Onderwerp: Revisie op montageprofiel L=120mm voor trapezium daken (7269120)

Revisie: 4 bevestigingsgaten in plaats van 2

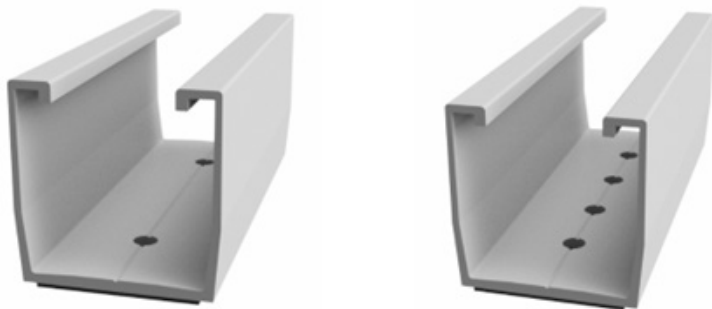
Momenteel zijn de L=120mm trapezium profielen standaard voorzien van 2 bevestigingsgaten. De profielen kunnen met staalplaatschroeven, danwel popnagels op de kroon van het trapezium dak worden bevestigd. Met deze revisie wordt het aantal bevestigingsgaten in het profiel verdubbeld naar 4. Dit geeft de mogelijkheid om het profiel met extra schroeven of popnagels vast te zetten voor een nog betere fixatie. Dit kan bijvoorbeeld noodzakelijk zijn in gebieden met hoge windsnelheden, waarbij zonnepanelen in de randzone van het dak zijn geplaatst.

Huidige versie met 2 bevestigingsgaten

Nieuwe versie met 4 bevestigingsgaten

In standaard toepassingen is het prima om het profiel met twee schroeven / popnagels te bevestigen. Indien het noodzakelijk is om het profiel met meer schroeven / popnagels te bevestigen, zal dit automatisch worden aangegeven in het projectrapport van de ValkPVplanner. De extra benodigde schroeven / popnagels zullen dan aan de BOM worden toegevoegd.
